Remont częściowy nawierzchni jezdni w ul. Estrady w Warszawie.

Projekt czasowej organizacji ruchu.

OPINIA DO PROJEKTU CZASOWEJ ORGANIZACJI RUCHU

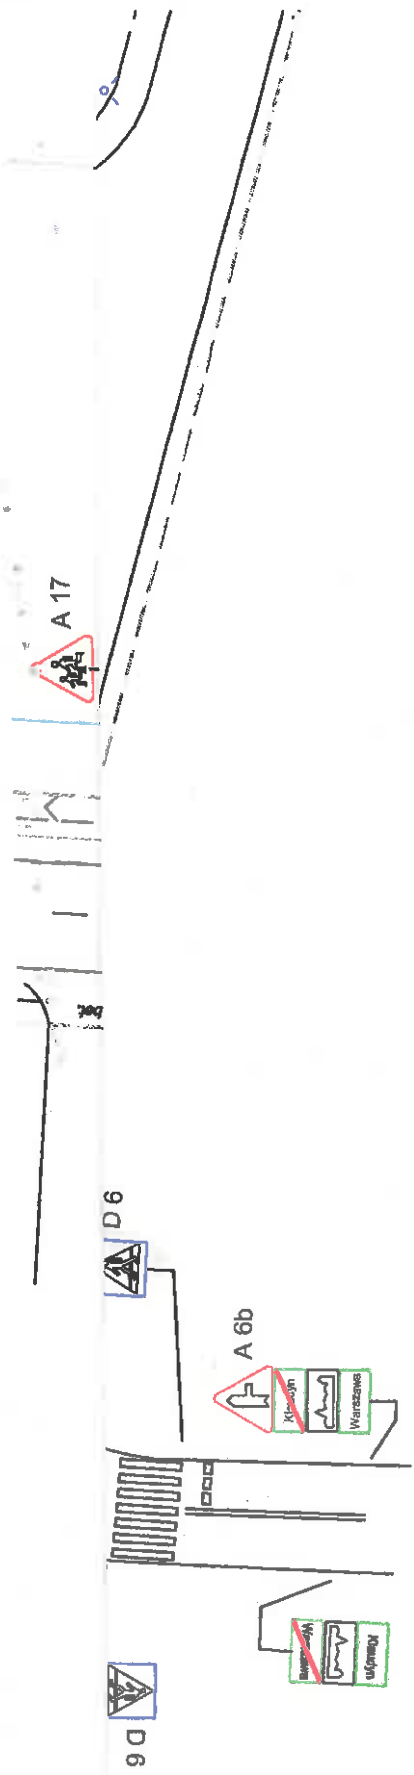
- 1) prace należy wykonywać wyłącznie w godzinach nocnych 23.00 – 4.00;
- 2) przez cały okres prac należy zapewnić ręczne kierowanie ruchem, przez osoby do tego uprawnione;
- 3) miejsce robót należy wygrodzić szczelnie barierami drogowymi U-20a i U-20c;
- 4) znaki pionowe należy zasłonić lub przekreślić żółtą taśmą. W przypadku uszkodzenia tych znaków wykonawca robót / inwestor zobowiązany jest na własny koszt do wymiany znaków na nowe;
- 5) zamknięcie dojazdu do posesji należy uzgodnić z właścicielami / administratorami posesji;
- 6) na min. 7 dni przed planowanym wprowadzeniem zmian w organizacji ruchu należy zawiadomić Zarząd Dróg Miejskich. Zawiadomienie należy wysłać na adres por@zdm.waw.pl na wzorze określonym w Załączniku nr 5 do Zarządzenia Prezydenta m.st. Warszawy nr 97/2022;

- 7) w oparciu o zatwierdzony projekt należy uzyskać zezwolenie na zajęcie pasa drogowego u właściwego zarządcy drogi;
- 8) po zakończeniu obowiązywania czasowej organizacji ruchu należy przywrócić stałą organizację ruchu i poinformować o terminie przywrócenia organizacji ruchu Zarząd Dróg Miejskich na adres email: por@zdm.waw.pl.

Nie wolno łączy etapów 1 i 2
 prace wyłącznie w nocy tj. w godz. 23-4,

1. Należy zobowiązać wykonawcę robót do bezwzględnego utrzymania minimalnej szerokości pasa ruchu tj. 3,25 m w każdym momencie prowadzenia prac.
2. Akceptujemy zaproponowane w projekcie nocne godziny prowadzenia prac tj. 23:00 – 4:00.
3. Należy pisemnie powiadomić (e-mail: ztm@ztm.waw.pl, remonty@ztm.waw.pl) Dział Organizacji Przewozów ZTM na minimum 7 dni roboczych przed planowanym wdrożeniem nowej tymczasowej organizacji ruchu.
